Rapport de l'Inspection des installations classées

Visite d'inspection du 26/09/2024

SAPRONIT usine W2

Code AIOT : 0003014310

Figure 4: nouvelle cuve de sprinklage

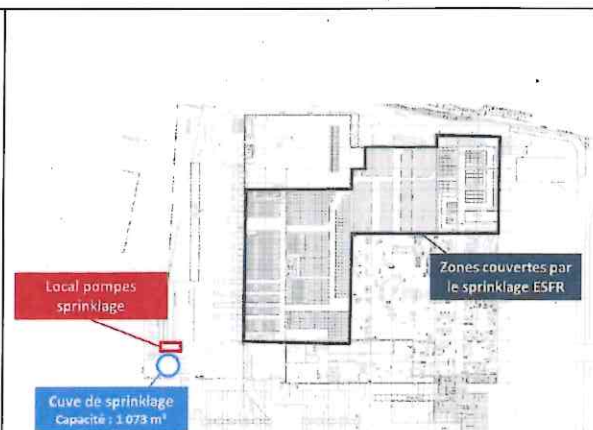
L'inspection a constaté la présence de la nouvelle cuve de sprinklage.

Ceci est un élément positif pour la lutte incendie du site.

Cet aménagement sera intégré dans un projet d'arrêté préfectoral complémentaire. Néanmoins avec un volume de sprinklage plus que doublé, la capacité de confinement apparaît sous dimensionnée.

Figure 6: Stockages concernés par la demande d'aménagement

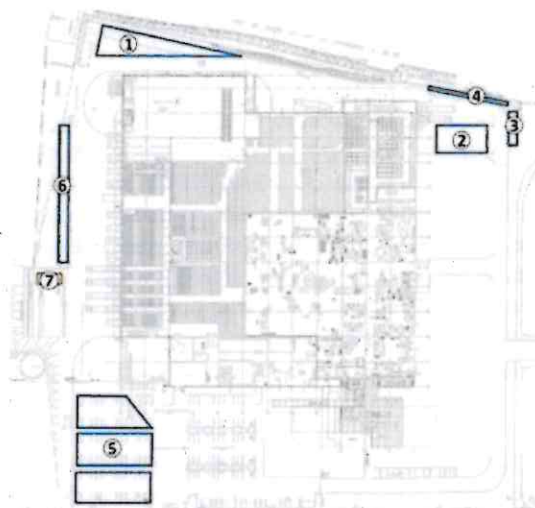
La demande d'aménagement citée ci-dessus concerne des stockages extérieurs. Les stockages sont répartis en 7 zones détaillées dans le plan ci-dessous. La mise en demeure du 10/11/2023 porte sur les stockages 1,5 et 6.

La demande d'aménagement s'appuie sur la cartographie des flux thermiques. Pour les stockages 1 et 7, les effets létaux sortent du site.

Les aménagements ne peuvent être accordés au regard des effets létaux qui sortent du site. Ceci est plus particulièrement préoccupant pour le stockage 1 déjà en place. Des modifications de ces stockages pour limiter les effets létaux à l'emprise du site sont un prérequis pour l'instruction du porter à connaissance. En l'état, la demande d'aménagement est refusée. Il est demandé à l'exploitant de modifier sa demande sous 3 mois selon les modalités définies lors de la réunion 20/11/2024. Une inspection sera planifiée après ce délai.

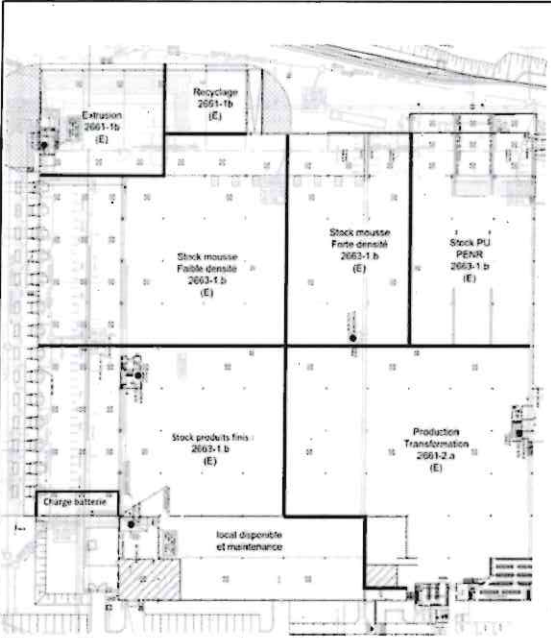
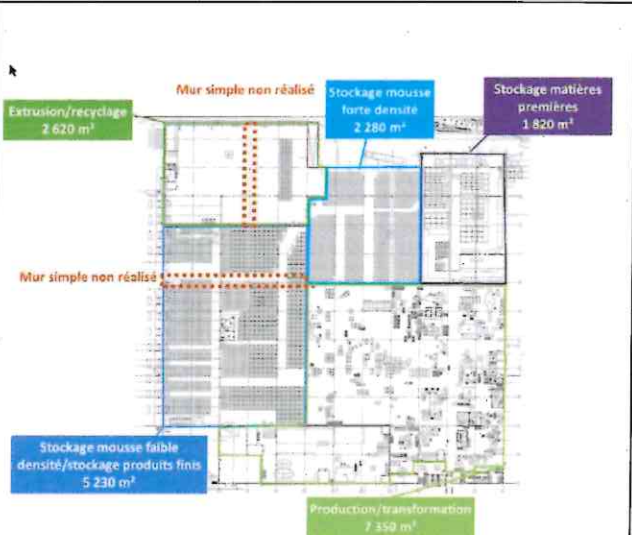
Arrêté	Article	Prescription applicable	Aménagement demandé
Arrêté d'enregistrement du 14/01/2021	2.2.2	Moyens de lutte contre un incendie	Le recoupement des cellules a été modifié par rapport au plan d'ensemble présenté dans le dossier de demande d'enregistrement.
 Figure 9: ancienne répartition des locaux  Figure 10: répartition actuelle des locaux			
Le porter à connaissance répond à la mise en demeure sur ce point.			
Type de suites proposées : Sans suite
